Oggetto: – Impianto fotovoltaico nel Comune di Nardò Mass Olivastro – Proponente PV-Invest Project 1 Srl

*Argomento:*      **Progetto per la realizzazione e l'esercizio di un impianto fotovoltaico denominato "Masseria Olivastro" della potenza di 4,02408 MV e delle relative opere connesse da ubicare nel territorio del Comune di Nardò (LE), nonché delle ulteriori opere di connessione alla RTN che interesseranno anche il territorio dei Comuni di Copertino (LE) e di Leverano (LE). Proponente: Società "PV-Invest Project S.r.l."**

**OGGETTO** Costruzione ed Esercizio di Un Impianto Fotovoltaico, denominato "Mass. Olivastro", della potenza di 4,02408 Mw, e delle Infrastrutture ed Opere connesse e indispensabili al collegamento alla Rete Elettrica, in Comune di Nardò (Le), alla Località Masseria Olivastro.

**Oggetto:** **Rif. Pratica CdS 2/2022** – D.Lgs. n. 152/2006 e ss. mm. ii. – Provvedimento Autorizzatorio Unico Regionale (PAUR), ai sensi dell'art.27bis del D.Lgs. n.152/2006, inerente progetto per la costruzione ed esercizio di un impianto fotovoltaico, denominato “Mass. Olivastro”, della potenza di 4,02408 MW, e delle infrastrutture ed opere connesse e indispensabili al collegamen

FIG 5 – Reticolo idrografico locale in prossimità delle opere progettuali.

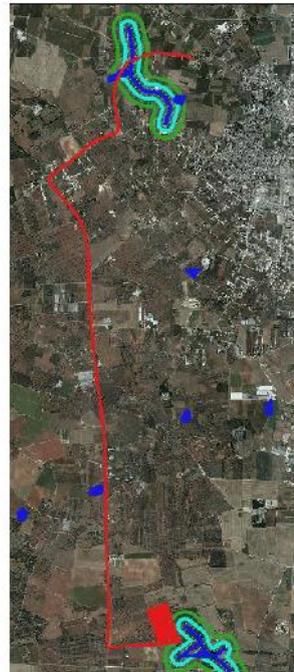
A tal fine rilevato un punto di interferenza tra il cavidotto interrato e il reticolo idrografico minore della Regione Puglia in agro di Copertino, si chiede di produrre un elaborato grafico di dettaglio, alla scala conforme al grado di progettazione, da cui evincere le distanze dall'alveo del corso d'acqua episodico, per salvaguardare la funzionalità dello stesso negli anni e relativo studio idraulico con TR 30-200 anni, sia quindi in caso di inondazioni sia per interventi di manutenzione sull'infrastruttura lineare.
